改善箇所説明図

改善内容

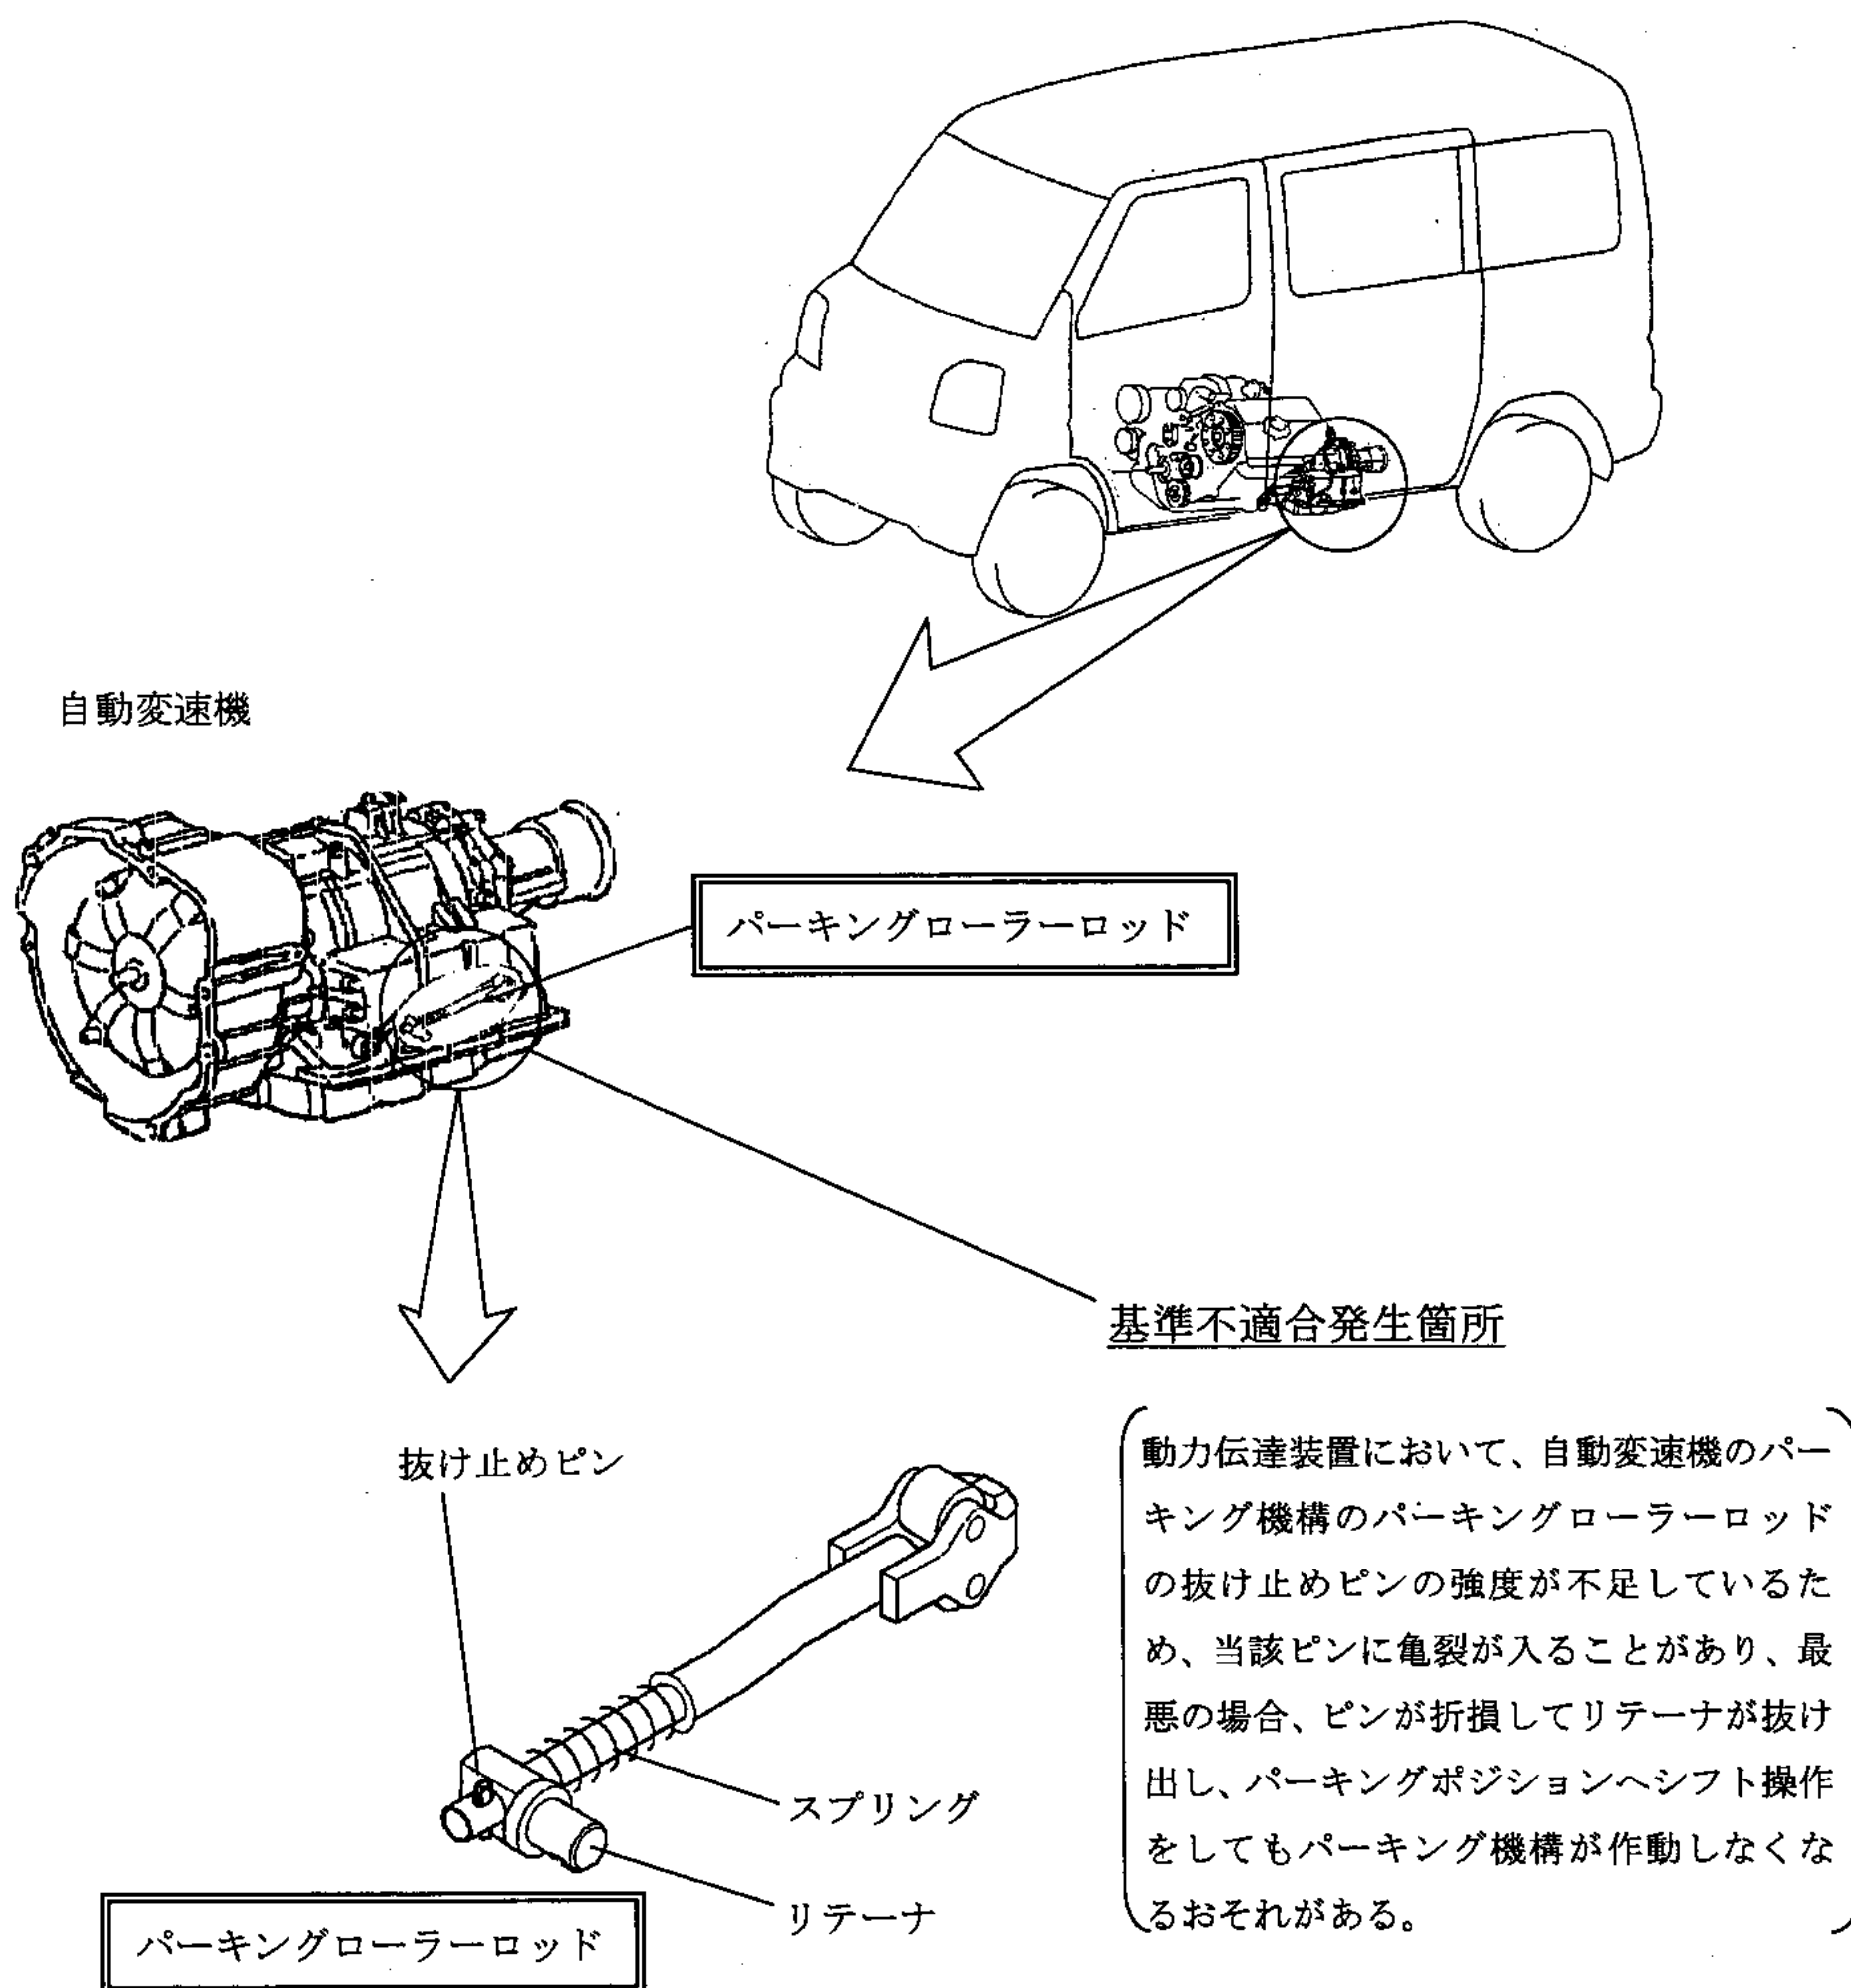
全車両、抜け止めピンの強度向上およびスプリング荷重低減を実施したパーキングローラーロッド対策品に交換する。

識別：助手席側フロントドアヒンジ部に白または黄色のペイントを塗布する。
